**AVIS RELATIF À LA PROTECTION
CONTRE LES EVENTUELS EFFETS NOCIFS ET NUISANCES
PROVOQUÉS PAR LES RAYONNEMENTS NON IONISANTS
GÉNÉRÉS PAR DES ANTENNES ÉMETTRICES STATIONNAIRES**

Commune : GEMBLoux - Exploitant : CITYMESH

Référence exploitant : NR06846_A

Rapport n° 686 / 2025

Figure 1 : Vue en plan des lieux de séjour et des points de contrôle

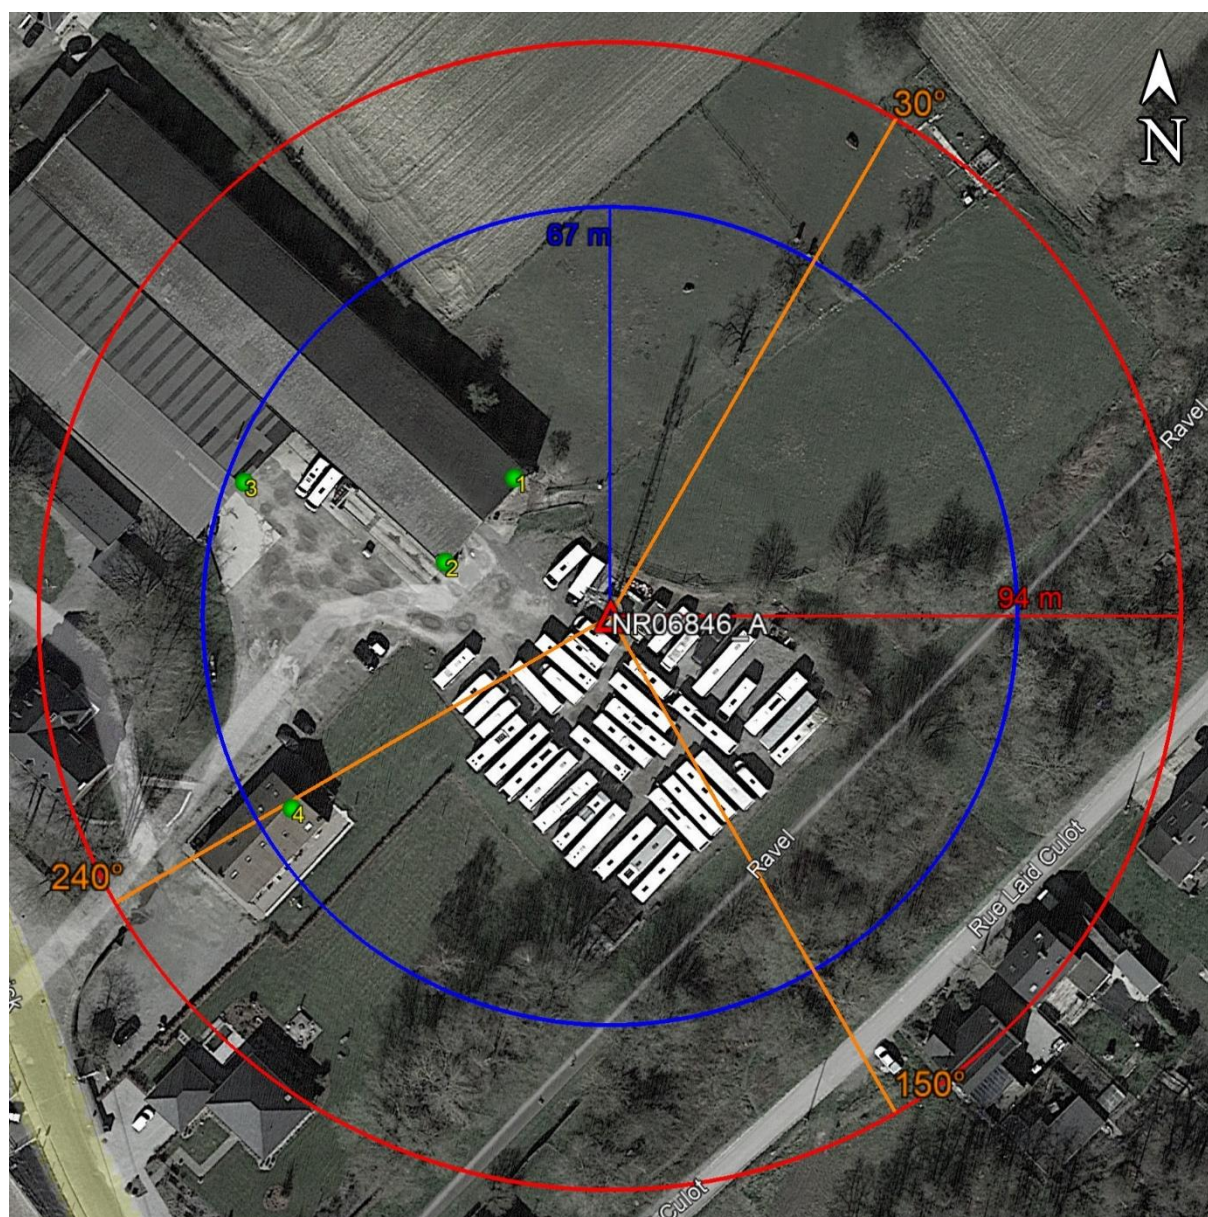
N° point de contrôle	LS	Atténuation (dB)	Indice d'exposition relatif à la limite par installation IE_i
4	LS4	3,0	0,053
2	LS1	3,0	0,005
3	LS3	3,0	0,004
1	LS1	3,0	0,004

En ce qui concerne les antennes de l'installation mentionnées dans le tableau 1, la distance maximale à laquelle la limite pourrait être atteinte, à l'extérieur, est égale à 93,1 m. S'il n'y a pas de LS à une distance inférieure, les antennes respectent forcément la limite d'immission.

Dans le cas des LS situés à l'intérieur des bâtiments, une atténuation d'obstacle est prise en compte et il en résulte que la distance maximale à laquelle la limite pourrait être atteinte se réduit à 66,3 m.

Figure 2 : Vue en plan des installations d’antennes dans un rayon de 300 mètres autour de l’installation faisant l’objet de la demande d’avis

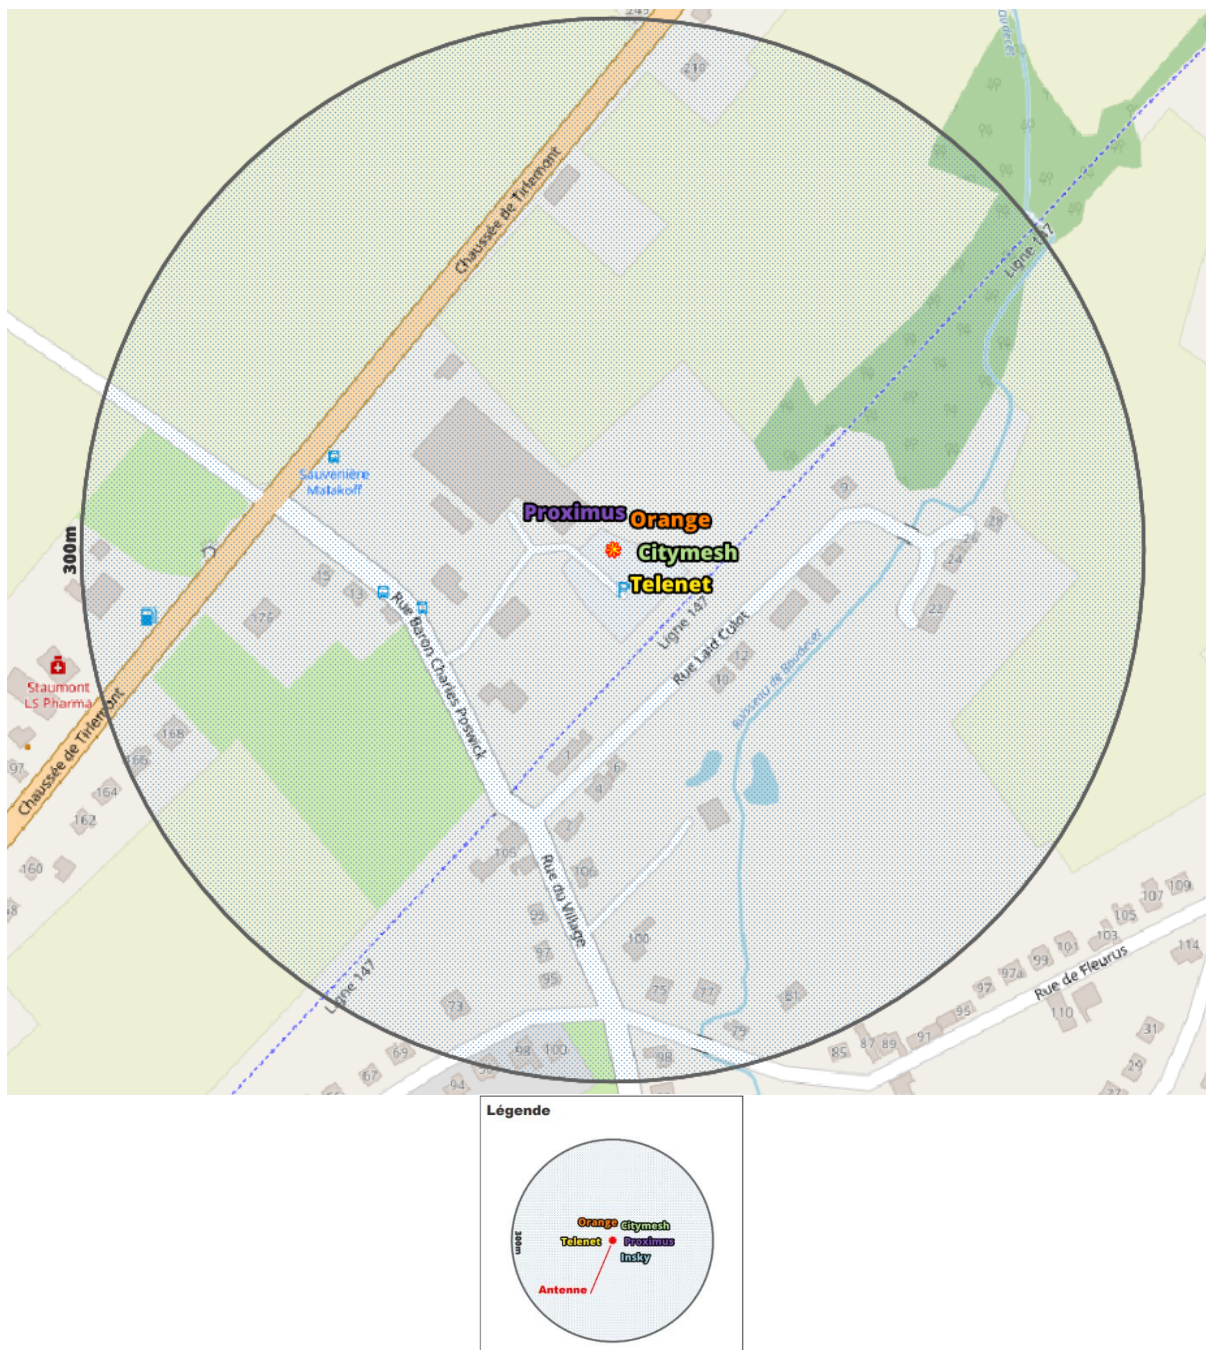
- il y a au plus 4 installations d’antennes émettrices stationnaires présentes dans la zone d’évaluation de 300 mètres de rayon représentée dans la figure 2, y inclus l’installation référencée dans le paragraphe 2 : la limite cumulative définie à l’article 4, §2 du décret est nécessairement respectée dans les lieux de séjour à l’intérieur de la zone d’évaluation de 300 mètres de rayon ;

- b) il y a exactement 5 installations d'antennes émettrices stationnaires présentes dans la zone d'évaluation de 300 mètres de rayon représentée dans la figure 2, y inclus l'installation référencée dans le paragraphe 2 et il existe, pour 3 ou 4 de ces installations, un avis attestant le respect de la limite abrogée de 3 V/m : la limite cumulative définie à l'article 4, §2 du décret est nécessairement respectée dans les lieux de séjour à l'intérieur de la zone d'évaluation de 300 mètres de rayon ;

- c) dans tous les autres cas, il a été vérifié que la limite cumulative définie à l'article 4, §2 du décret n'est pas dépassée dans les lieux de séjour sur base du nombre d'installations localisées dans la zone d'évaluation de 300 mètres de rayon représentée dans la figure 2, de leur localisation ainsi que des données inscrites dans la figure 1 et au paragraphe 4 du présent avis et dans les avis attestant le respect de la limite par installation ou de la limite abrogée de 3 V/m relatifs aux autres installations reprises dans la figure 2.

Compte tenu des considérations ci-dessus, il apparaît que l'intensité du rayonnement électromagnétique généré, dans les lieux de séjour situés dans un rayon de 300 mètres autour de l'installation référencée dans le paragraphe 2, par l'ensemble des antennes émettrices stationnaires de l'ensemble des exploitants du même site d'antennes émettrices stationnaires respecte la limite fixée à l'article 4, § 2 du décret.
